MEMOIRE EN REPONSE AUX REMARQUES DE LA DREAL

Dossier de demande d'enregistrement d'un entrepôt de stockage – Bâtiment A - Brebières

Goodman France
24, rue de Prony
75017 Paris

N° d'affaire	376622000124
Date	23/12/2021
Version	2
Dossier suivi par	Vincent CATTIAU

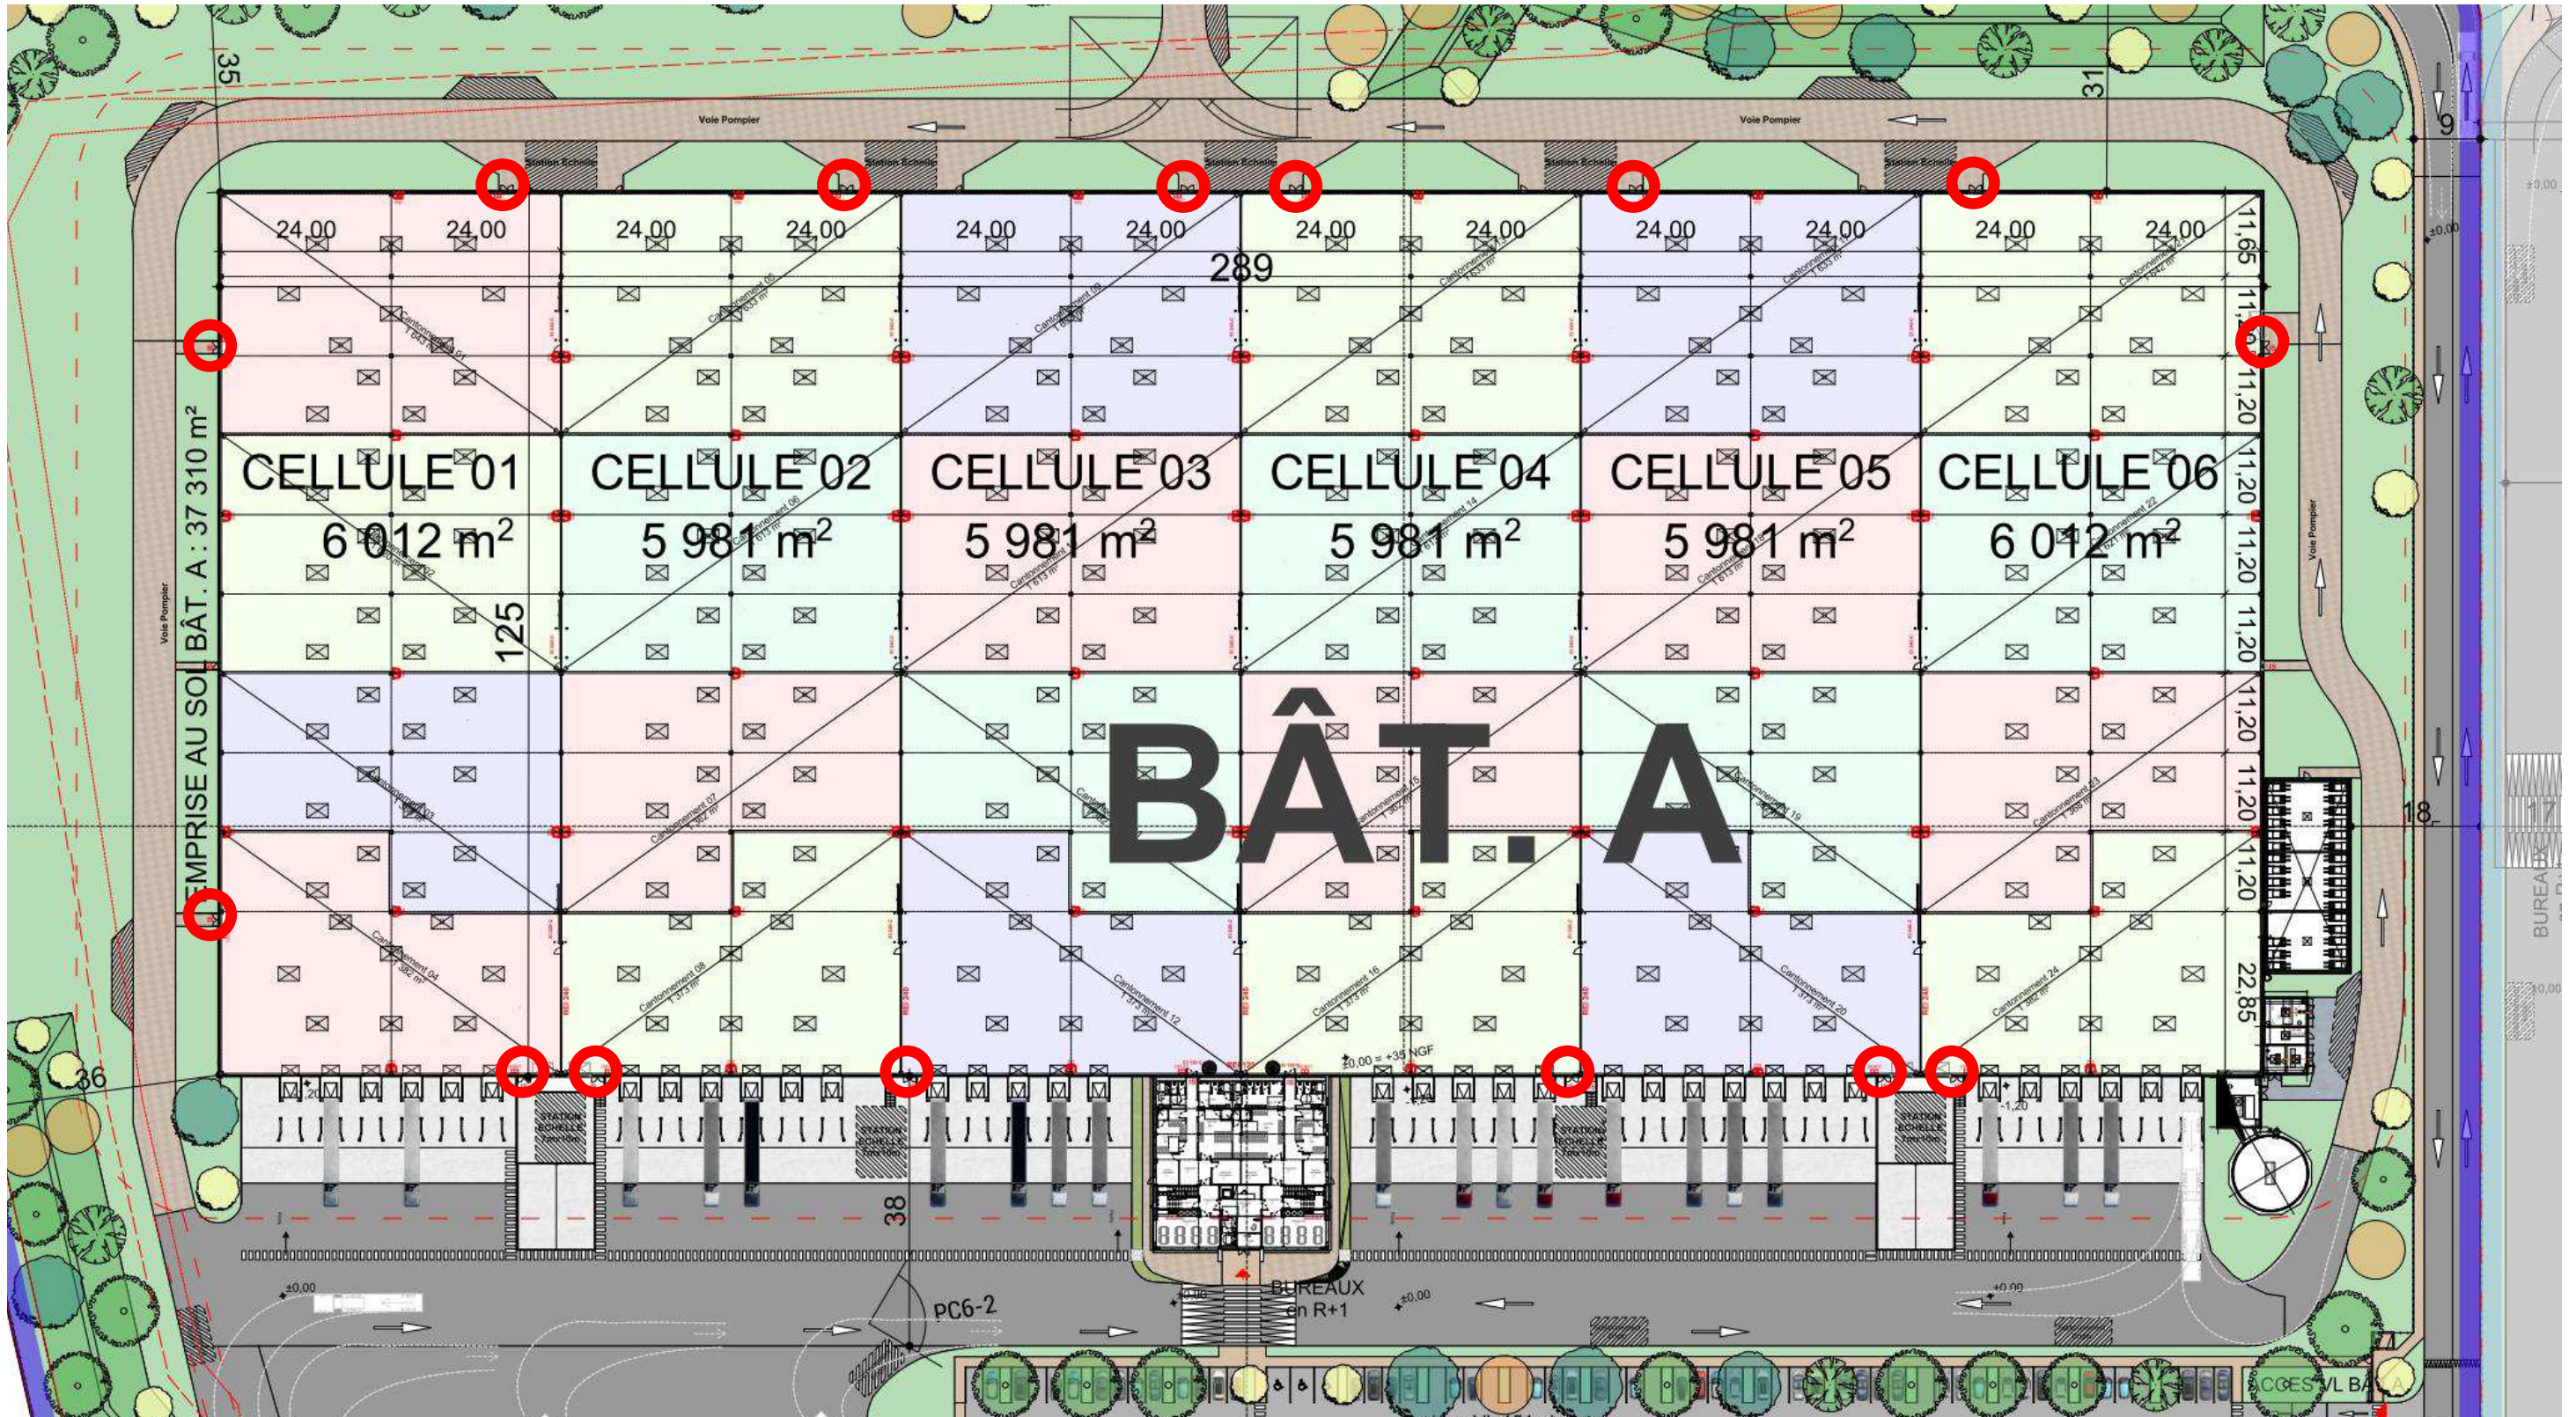
3.4.	- indiquer sur un plan où sont situés les accès aux cellules d'une largeur de 1,8 mètres pour permettre le passage des dévidoirs
------	---

Les accès dévidoirs sont localisés ci-après.
